S.I.A.E.P. de la Basse Limagne

DUP PERIMETRE DE PROTECTION DU CAPTAGE D'ARGNAT

Note en réponse aux courriers de l'ARS

Version 3

Figure I-16 : Limite du bassin d'Argnat (d'après Fournier, 1983, Belin *et al.*, 1988 et Aubert *et al.*, 1990) et localisation des points de prélèvements.

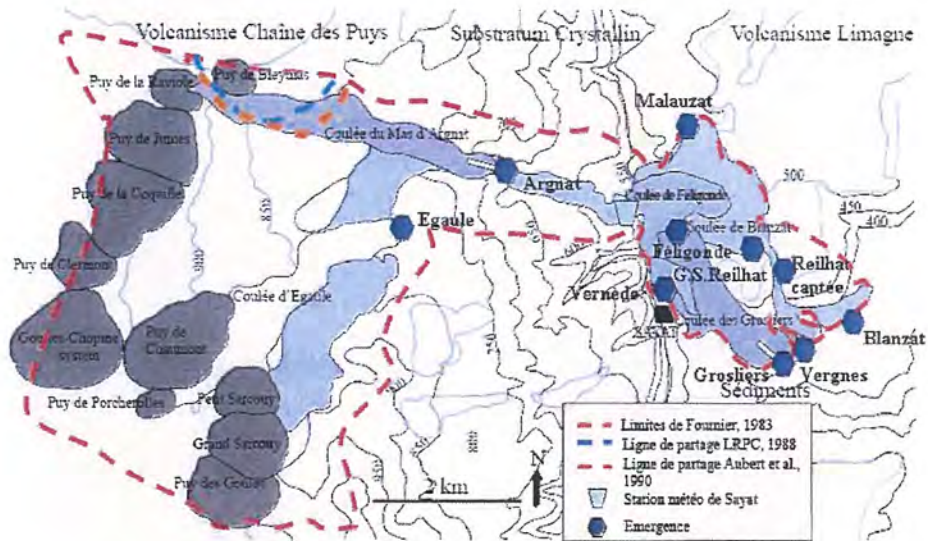
« Il serait utile de pouvoir disposer d'une carte montrant la superposition des périmètres de protection et l'occupation des sols, avec l'indication pour chaque catégorie (risques routiers, agricoles, forestiers, habitat...) d'une hiérarchisation des risques (forte, moyenne, modérée...). Je vous remercie de bien préciser les pratiques agricoles (incluses dans les périmètres de protection rapprochée), parcelle par parcelle et le nombre d'exploitants concernés, ceci afin de répondre à la Chambre d'Agriculture, ce partenaire nous interrogeant fréquemment sur ces questions. »

Nous proposons d'insérer la carte suivante :
